ALTERAÇÃO DE ENGENHARIA INTRODUZIDA EM LINHA DE MONTAGEM

348.13

Produtos	MA 8.7 e MA 9.6 COL

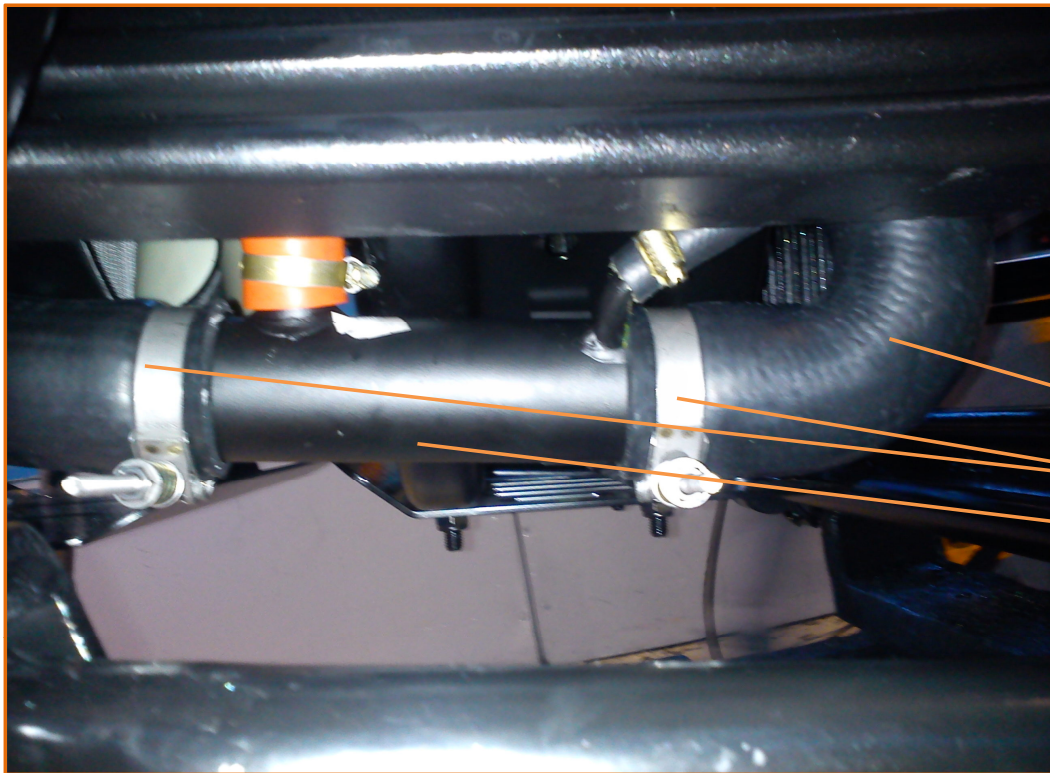
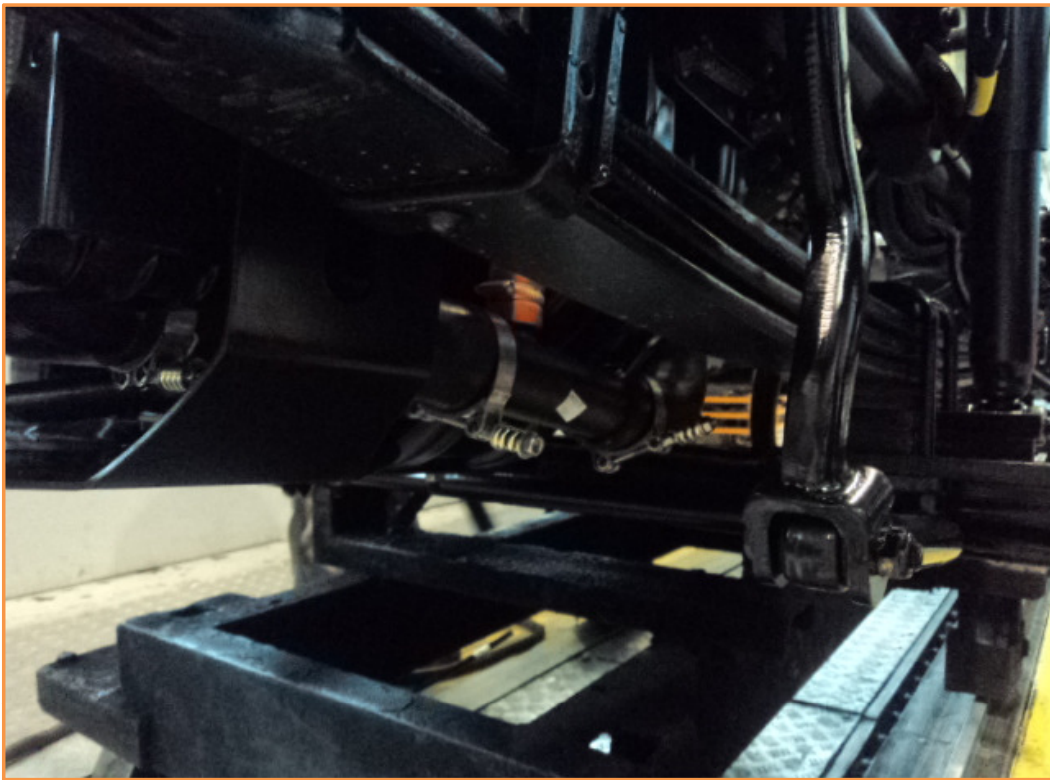
PEÇAS QUE SAEM						PEÇAS QUE ENTRAM					
CÓDIGO	DESCRIÇÃO	Q T D E				CÓDIGO	DESCRIÇÃO	Q T D E			
6025.001.019.00.0	TUBO ENTRADA AGUA	1				6007.001.916.00.5	ABRACADEIRA TUCHO MOLA 52-58	1			
6025.001.077.00.8	SUORTE ABRACADEIRA	1				6007.001.917.00.3	ABRACADEIRA TUCHO MOLA 58-64	1			
4103.024.011.01.5	ARR LISA A8,4 9021 ZNFE	1				6025.001.412.00.7	CJ TUBO RADIADOR / MOTOR	1			
8009.108.419.00.6	ABRACADEIRA	1				6025.001.413.00.5	MANGUEIRA RADIADOR / MOTOR	1			
4101.045.008.00.2	PF SEX M6X16 931 ZNFE	1				6007.001.917.00.3	ABRACADEIRA TUCHO MOLA 58-64	2			
4103.024.008.01.1	ARR LISA A6,4 9021 ZNFE	1									
4102.023.003.05.8	PC FRENO M6 982 8 ZNFE	1									
6025.001.018.00.2	MANGUEIRA RADIADOR	1									
6007.001.916.00.5	ABRACADEIRA TUCHO MOLA 52-58	2									
6007.001.916.00.5	ABRACADEIRA TUCHO MOLA 52-59	2

MOTIVO: MELHORAMENTO TÉCNICO

Alteração implementada a partir do chassi:

MA8.7 - 9BYC73A1AEC000177

6025.001.413.00.5

MANGUEIRA RADIADOR / MOTOR

6007.001.917.00.3

ABRACADEIRA TUCHO MOLA 58-64

6025.001.412.00.7

CJ TUBO RADIADOR / MOTOR
